Betreft **AR 19/598/A - Rechtbank van Eerste Aanleg West-Vlaanderen afd. Brugge**
NV LAMMERTYN / VME Res. STRANDPALACE / FACETWO BVBA /
TEGELBEDRIJF NUYTTENS BVBA / JL-SOLUTIONS BVBA /
ARCHITECTENBUREAU VERLINDE & Partners BVBA / MAUWS Tom BVBA /
NV STO / NV DEWAHOUT

M. Ref. AR190598EB.EXP (steeds te vermelden aub)

Verslag van de technische expertisevergadering dd. 15/09/2020 om 14:30 uur

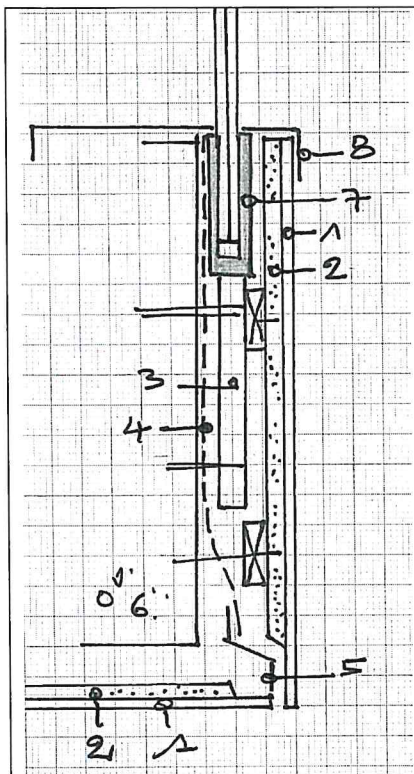
De toestand van het hout is droog. Er zijn geen sporen van houtaantasting ingevolge vocht. Aan de bovenrand van de frontbekleding van de terrasplaten sluit een L- of U-vormig alu profiel aan tegen de tegel aan buitenzijde en tegen de bovenlip van de glashouder. Er is geen mogelijkheid tot ventilatie van de frontbekleding van de terrasplaat, hoewel dit een vereiste is van het toegepast systeem van "geventileerde voorzetwand".

Zeer waarschijnlijk, met quasi zekerheid, kan gesteld worden dat het ontbreken van verticale ventilatie achter de frontbekleding van de terrasplaten oorzaak is van de vastgestelde vervorming. Er kan bevestigd worden dat dit geen stabiliteitsprobleem inhoudt.

Principiestekening van de aangetroffen toestand (= dwarse snede over de frontzijde van de terrasplaat).

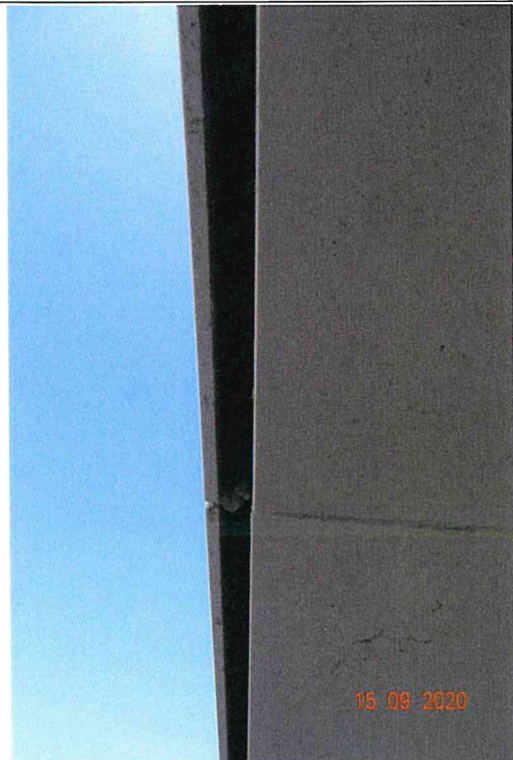
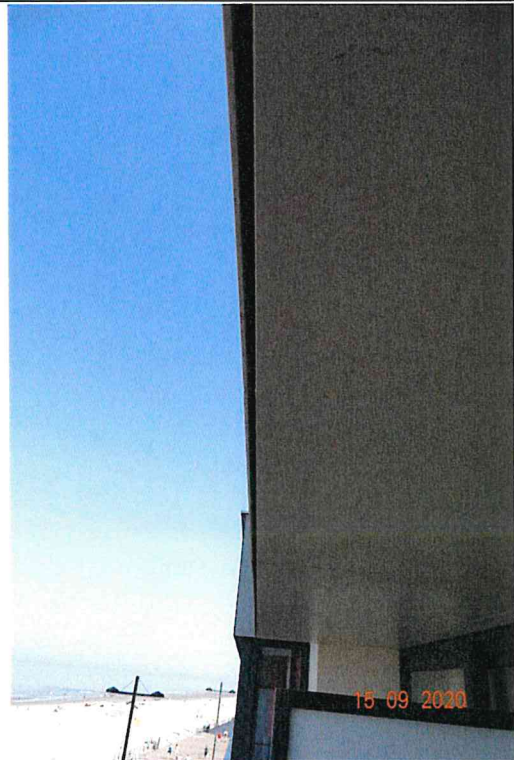
Zoals ter plaatse gesteld is de oorzaak van de vervorming van de frontbekleding van de terrasplaten zeer waarschijnlijk te zoeken in het ontbreken van bovenverluchting waar het profiel tussen de glashouder en de betegeling strak aansluit tegen de tegel.

De oplossing kan er desgevallend in bestaan het profiel (op tekening aangeduid met cijfer 8) te vervangen door een ander profiel dat meer naar voor komt en een verluchtingsopening laat. Voorwaarde is dan wel dat de bovenrand van de tegen lager komt dan het horizontaal stuk van het nieuwe plooiprofiel. Deze aanpassing zal evenwel niet tot gevolg hebben dat de scheefstand van de frontbekleding zal verdwijnen.
